改善箇所説明図

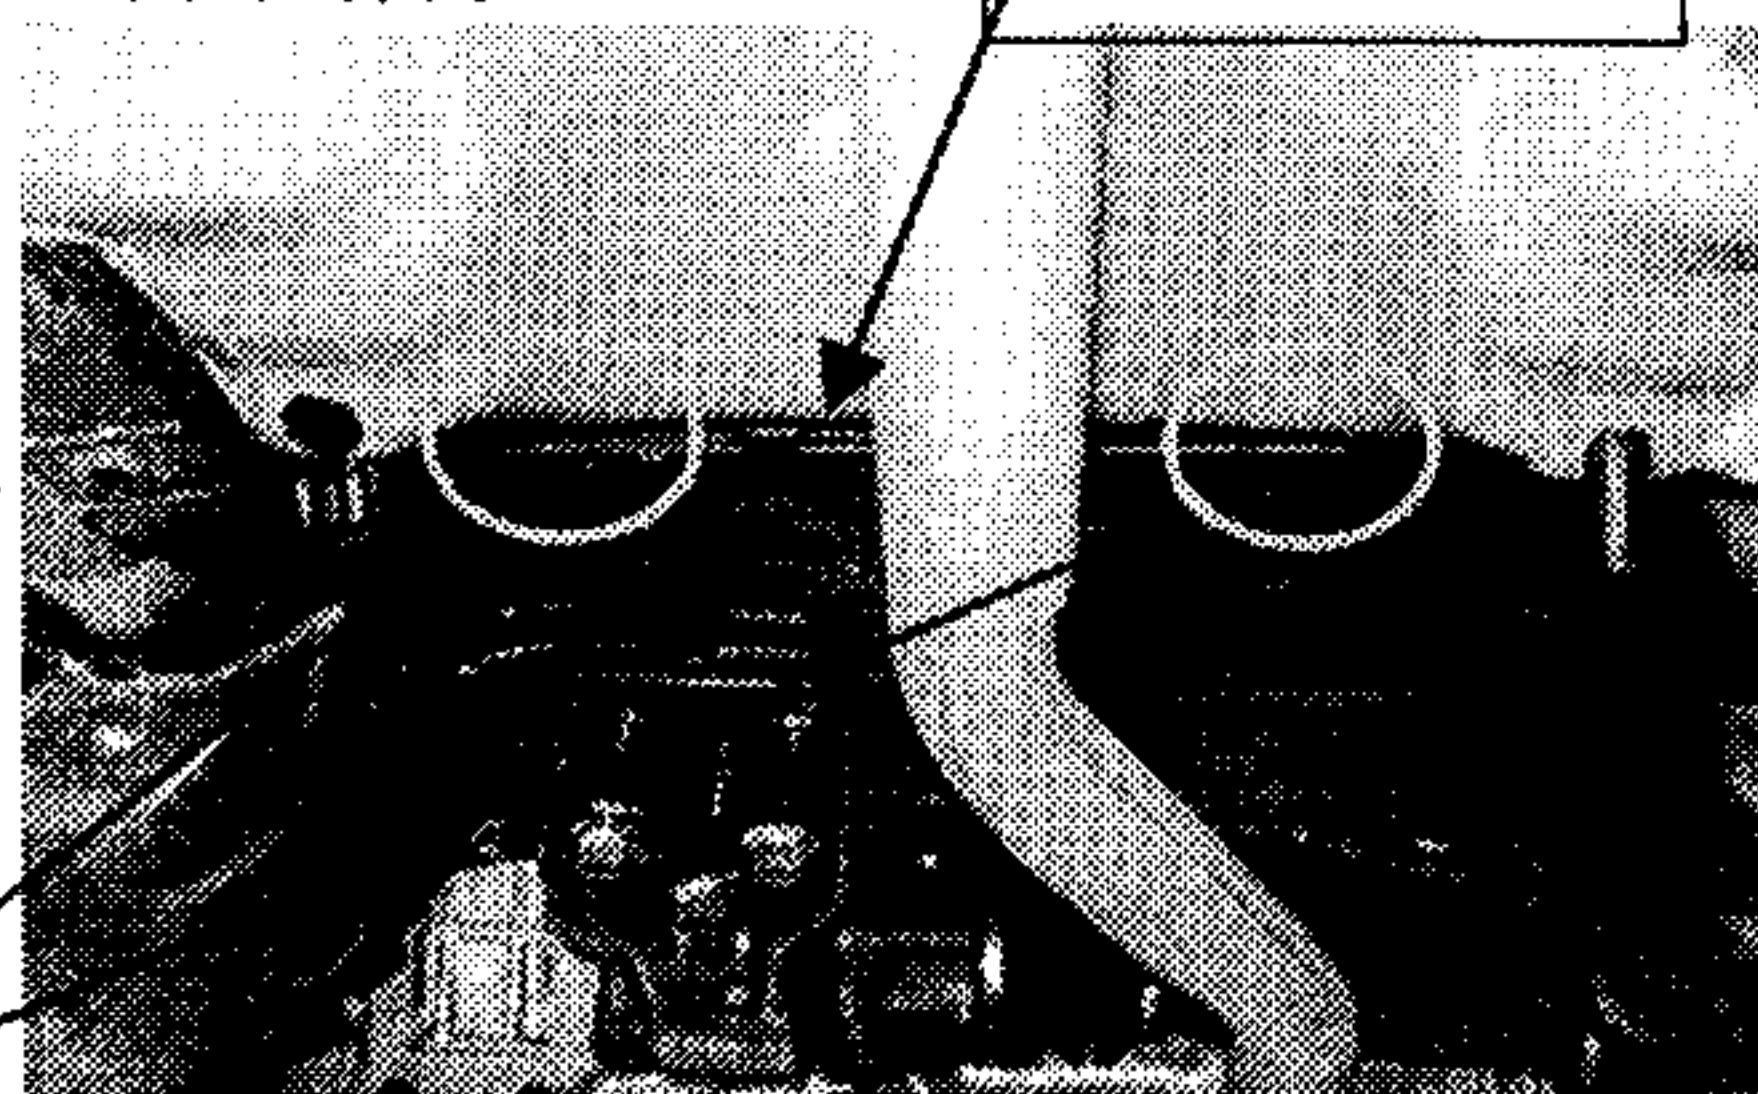
ブレーキパイプの固定方法が不適切なため、走行時の振動等により当該パイプとステアリングギアボックス固定ブラケットとが干渉するものがある。そのため、当該パイプの防錆皮膜が剥がれて腐食し、最悪の場合、当該パイプが損傷してブレーキ液が漏れ、制動力が不足するおそれがある。

全車両、ブレーキパイプの点検を行い、パイプに損傷が認められた場合はブレーキパイプを交換する。損傷が認められない場合でも、パイプの固定器具の取付けと防錆処理を行う。

ブレーキパイプ固定器具（追加）
